# 質 疑 回 答 書

工事名称 令和2年度 受 第12号 北部保育所避難施設建設工事

令和2年度 受 第12号 北部保育所避難施設建設工事 質疑回答書

令和2年11月11日

配置図 1/300

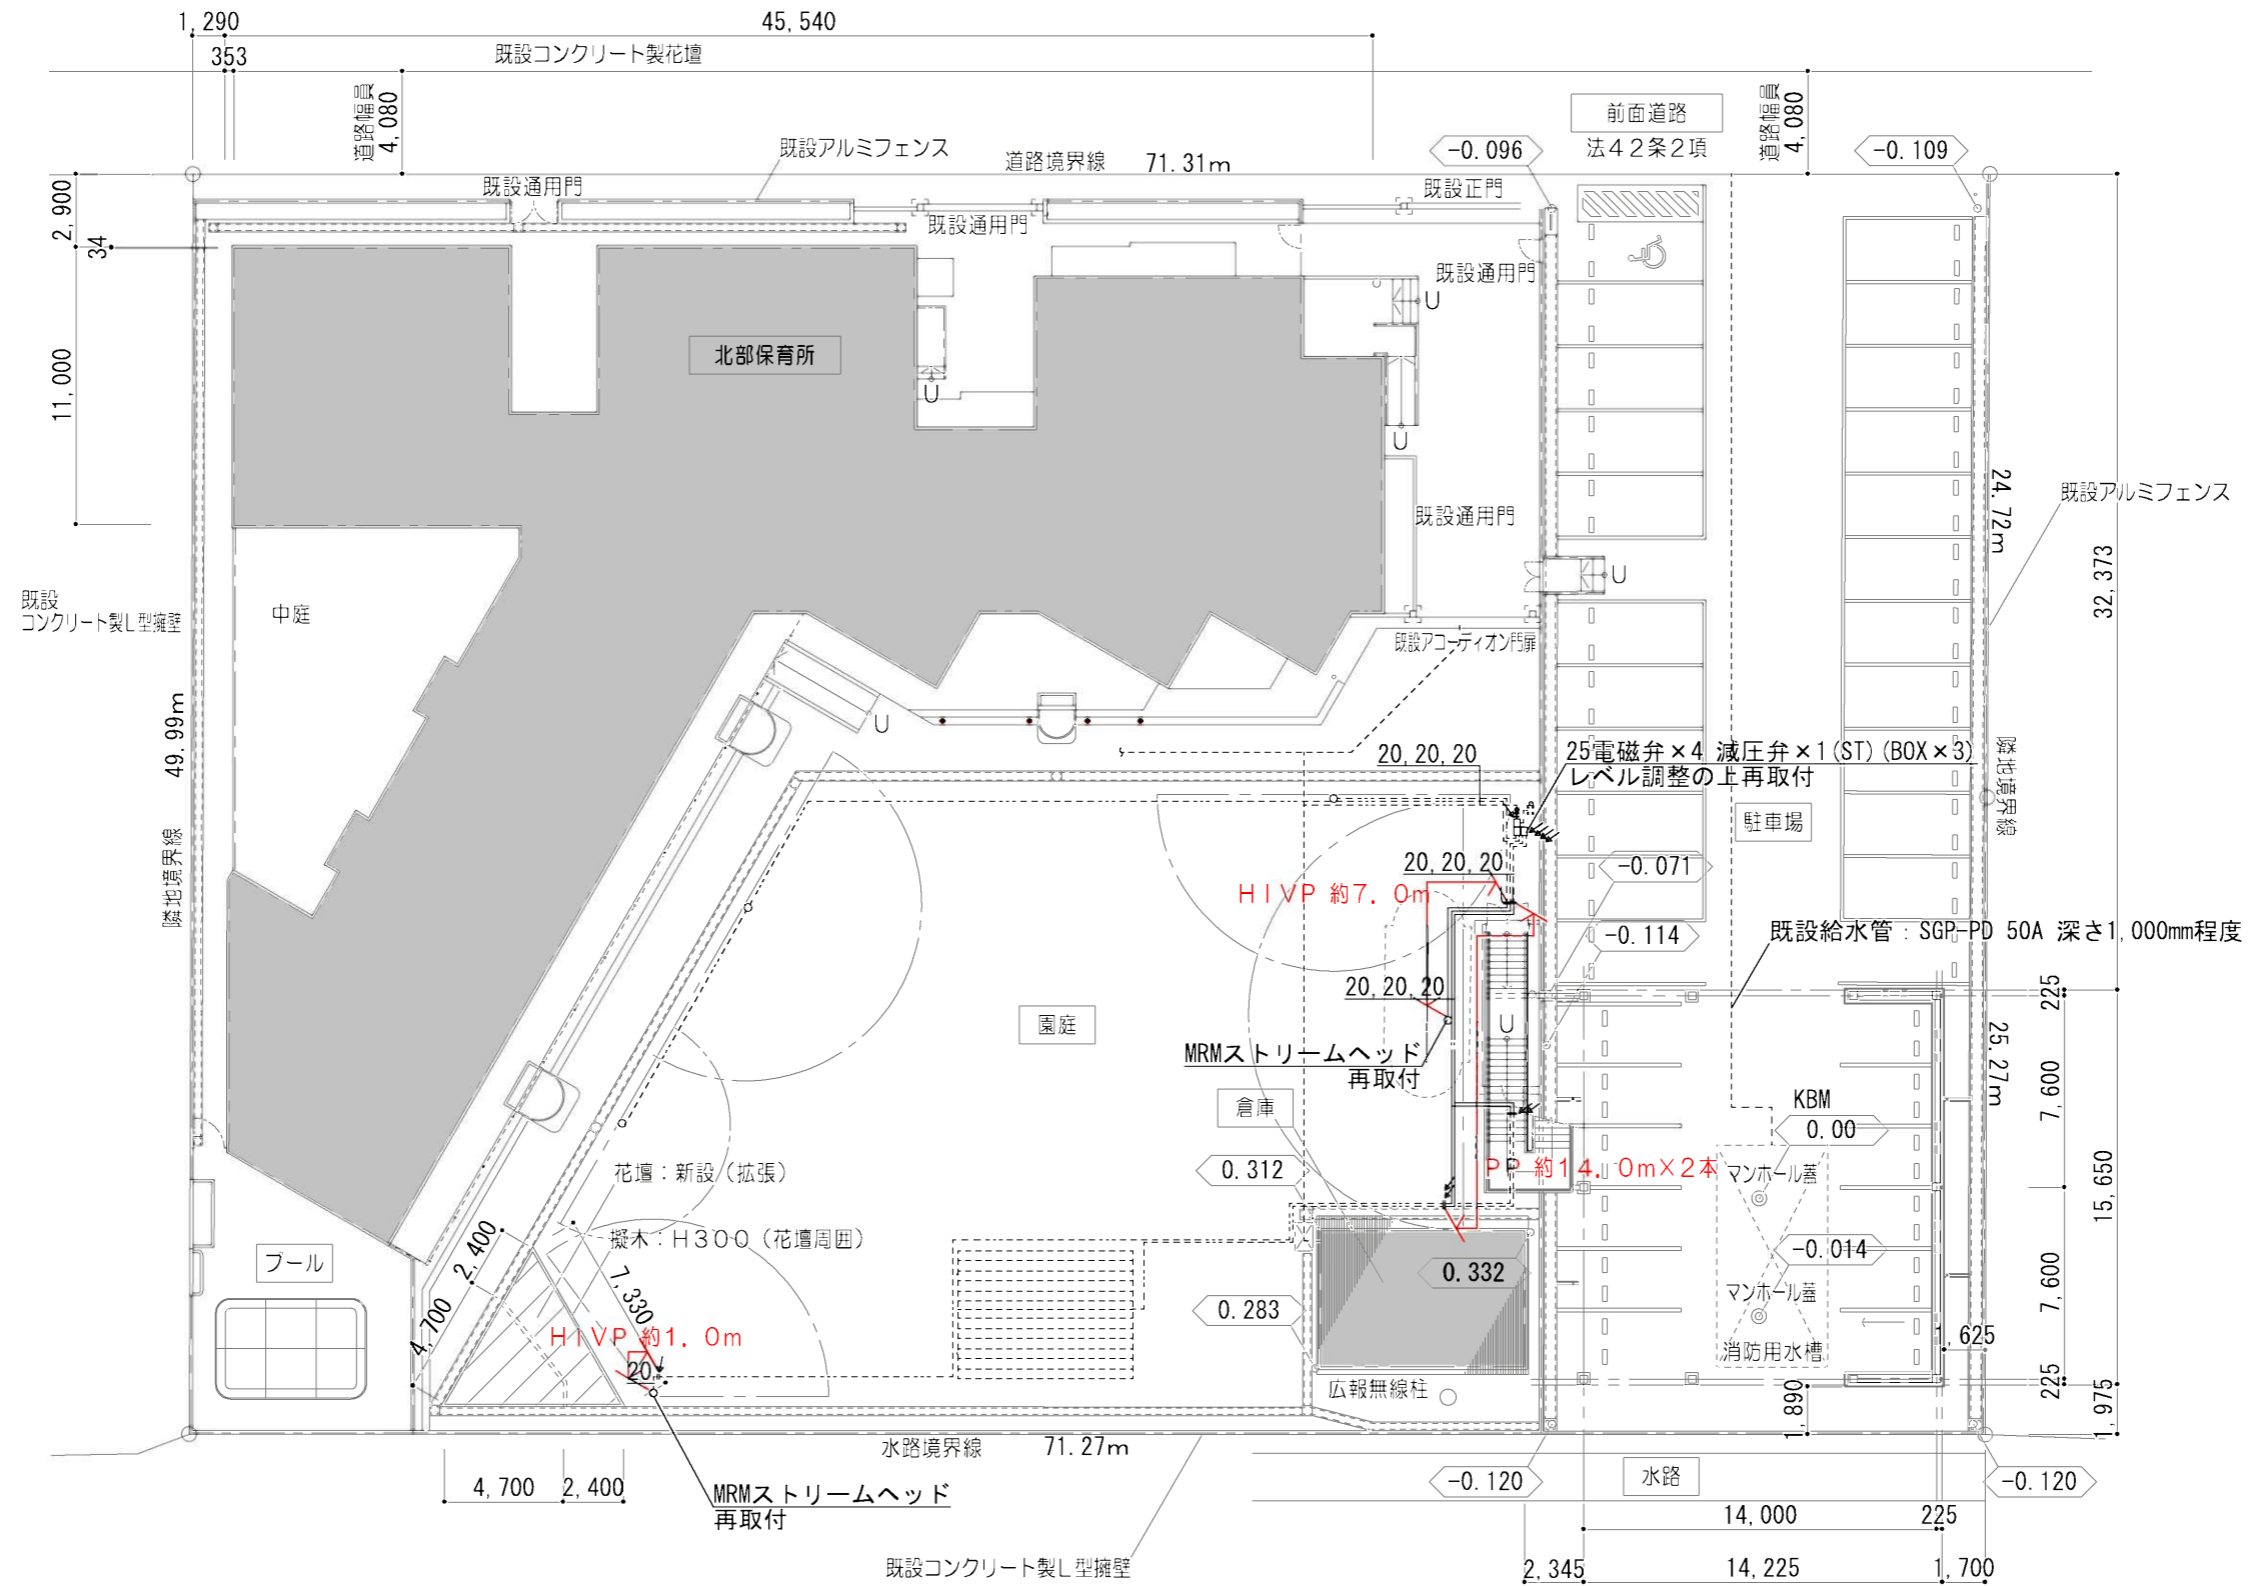
番号	仕様書(項)	図面(No.)	設計書(項)	質 疑 事 項	回 答
1		S-1 S-12 S-14 S-15	N0,6	設計書No,6 杭長8mと明記されております。 構造図S-1 杭長7m、構造図S-12 杭長7m、構造図S-14 杭長6m、構造図S-15 杭長7mと明記されております。構造特記S-1を正とすればよいでしょうか。	杭長は7mが正です。
2			No,35	内訳書No,35記載のPP20地中28mとHIVP20地中8mの配管ルートを示してください。	別紙のとおりです。
3		A-37		A-37図に記載のMRMストリームヘッドとは何でしょうか。	園庭散水用のスプリンクラーヘッドです。

※註記：点線表記は既設配管のままとする
